Vysvětlení, doplnění a změna zadávacích podmínek č. 1

Veřejná zakázka: Dětský domov a školní jídelna, Sedloňov, stavební úpravy – II. etapa – stavební práce

Dotaz č. 11:

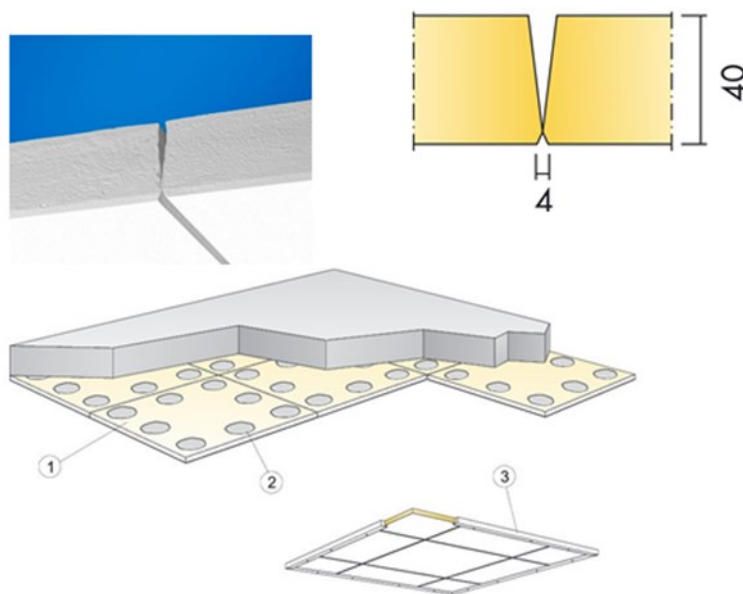
Nevíme co vše má být obsaženo v položce č. 73 v díle 02-Nové konstrukce 1NP, která se odkazuje na popis v PD. V technické zprávě jsme se dočetli že pravděpodobně jedná o akustické panely umístěné na místa dle odkazu v půdorysech „S3“ avšak nevíme jak by mohli být z SDK, většinou se absorbéry pro akustický útlumem dělají z desek z minerální či skelné vaty. Co se tedy konkrétně má touto položkou ocenit?

Jedná se o akustické panely s jádrem ze skelné vlny, označení SDK je zavádějící

Specifikace :

Rozeř panelu : 600x600mm, Tloušťka 40mm. Kontaktní montáž – lepení. Koeficient pohltivosti $\alpha_w=0,9$. Srozumitelnost řeči: Artikulační třída AC = 180 v souladu s ASTM E 1111 a E 1110. Jádro: v plástvích lisovaná skelná vlákna. Barva bílá, nejbližší barevný vzorek NCS S 0500-N. Světelná odrazivost 85%, více než 99% odraženého světla je světlo rozptýlené. Koeficient zpětného odrazu je 63 mcd*m-2lx-1. Lesk < 1.Odolnost stálé relativní vlhkosti 95% při 30°C. Denní stírání prachu a vysávání. Týdenní čištění za mokra. Výrobek je plně recyklovatelný a je vyroben z min 70% z recyklovaného skla. Určeno pro místnosti klasifikované do třídy 6 podle ISO 14644-1. Reakce na oheň A2-s1,d0

- p.č. 73 - opraven popis na D+M akustického
